Informe Consolidado de Solicitud de Aclaraciones, Rectificaciones y/o Ampliaciones a la Declaración de Impacto Ambiental del Proyecto "Planta Fotovoltaica Vernazza"

Nombre del Titular	: Vernazza SpA
Nombre del Representante Legal	: Federico Manfredi
Dirección	: Apoquindo 5583, of 91, Las Condes

Figura N° 1. Localización de Corral.

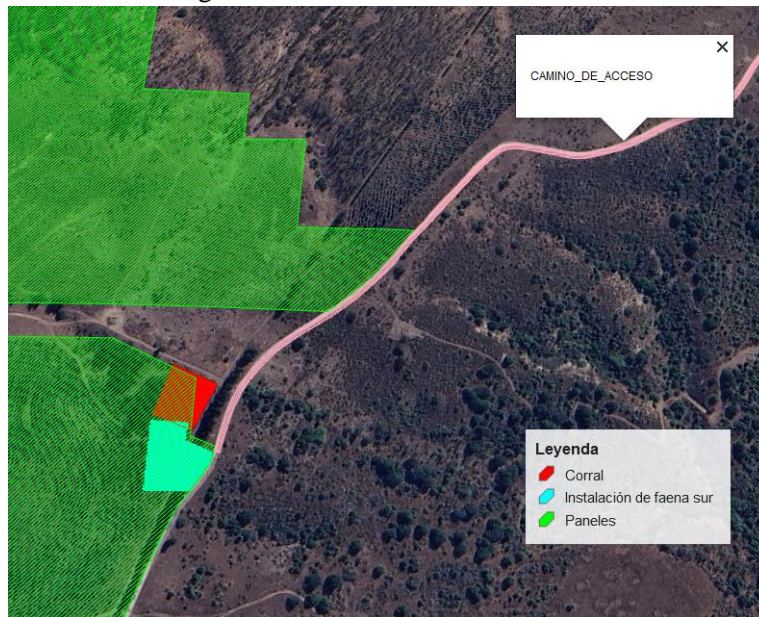
106. En visita a terreno, realizada el viernes 17 de mayo de 2024, se pudo constatar la existencia de un corral con ganado en el área de emplazamiento del proyecto, que se traslapa con los paneles fotovoltaicos del proyecto y parte del sector de Instalación de Faena sur, que se muestra en las imágenes de a continuación.
